問題一:停車場規劃回填方式為何?

問題八:大理地下停車場何時封場?

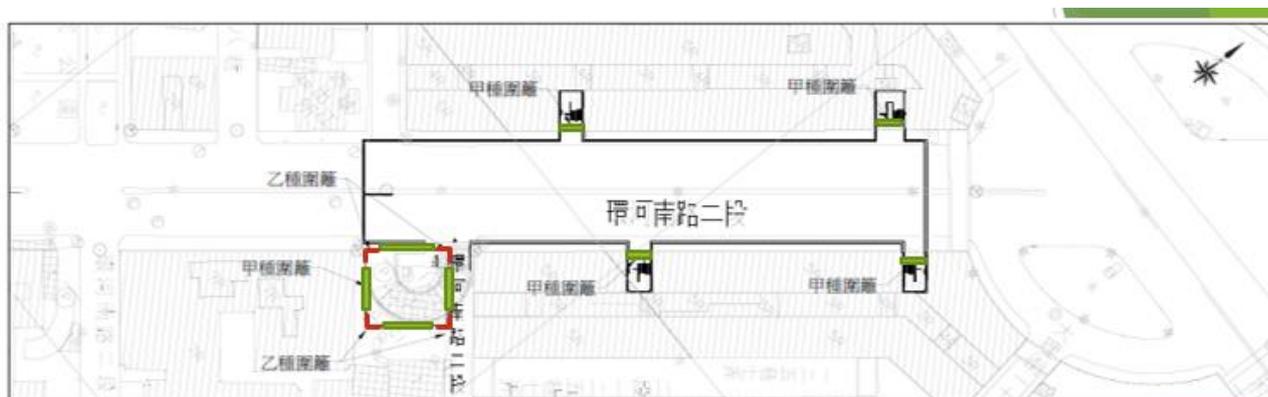
問題二: 施工中如何預防及避免遊民進入，減少公安問題？

- 本案施工期間於工地範圍設置**施工圍籬**，並會連接**保全公司**，確保工地安全。

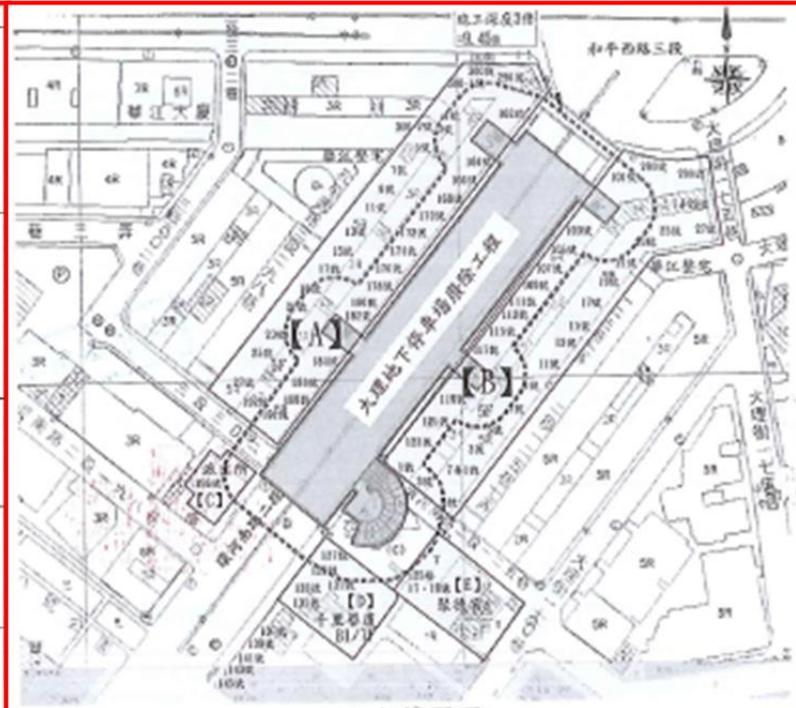
問題四:施工作業，對鄰房安全，有無安全監測規劃

- ?
- 本案委託**第三公正單位(技師公會)**對工地周邊辦理**現況鄰房鑑定**，並規劃於工區範圍安排了**測沉板及沉陷觀測點、傾斜儀**等監測設施，持續安全監測作業，並將配合於疫情逐步解封後，立即進行。

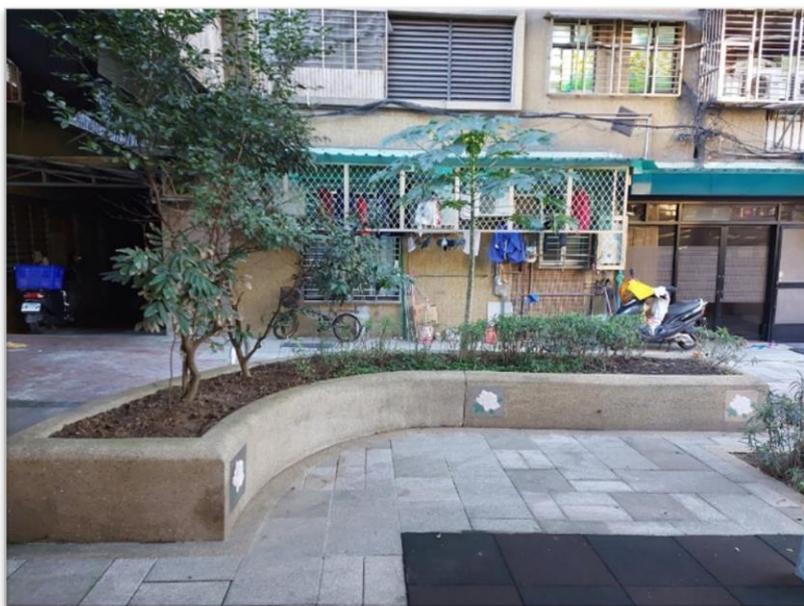
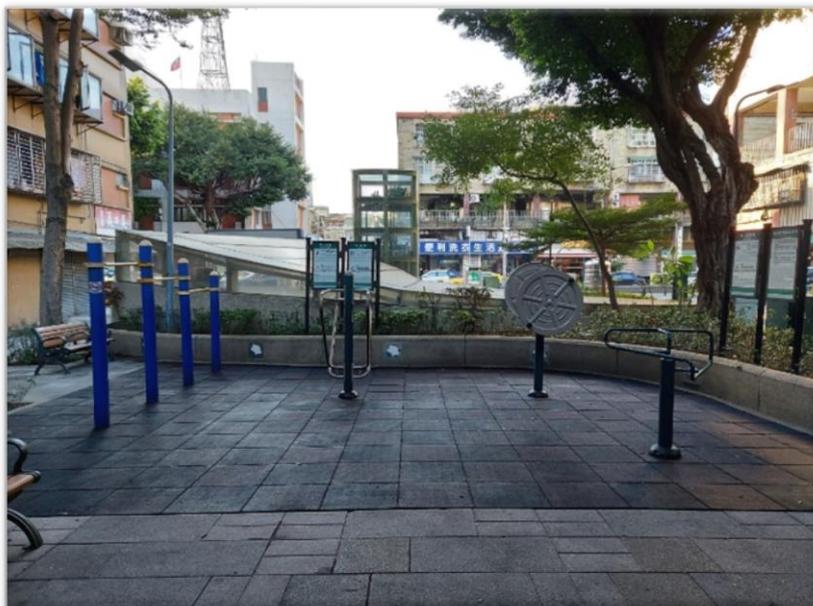
問題五:施工回填作業，**施工監測設備為何**，以確保 監測回填之安全問題?

- 本案回填作業，經委請專業技師計算後**規劃回填作業、規劃回填容許空間及分區回填**，並於工區範圍安排了**測沉板及沉陷觀測點、傾斜儀等監測設施**，持續安全監測作業，確保施工安全。

周邊停車場位置圖

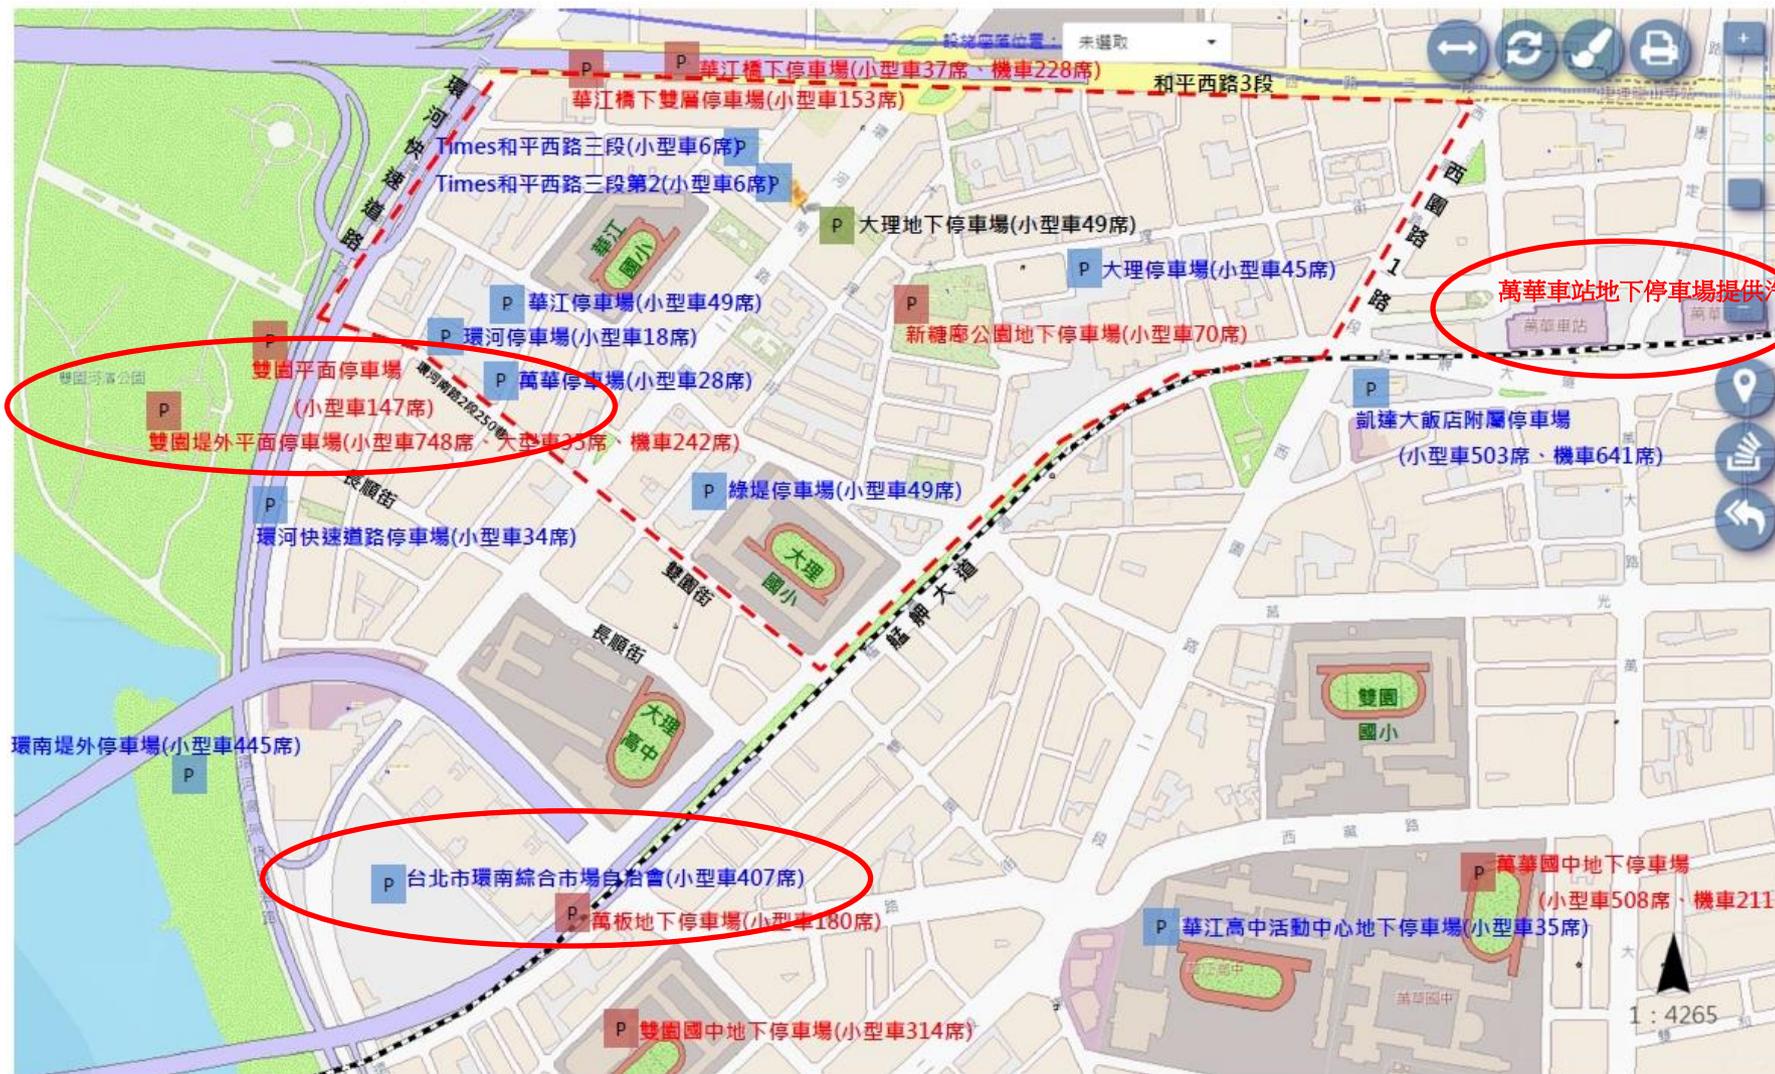
問題十:停車場廢除後，有無**替代停車空間**?

本案周邊**環南市場改建案**，該停車場現已開放使用汽車約**407席**及**萬華車站地下停車場**提供汽車約**297席**，有助紓解周邊停車需求，可作為**本案替代停車空間**。

另**雙園平面停車場**及**雙園堤外平面停車場**，共計提供汽車約**895席**，亦可作為**本案替代停車空間**。

檢附**周邊停車場詳位置圖**供參
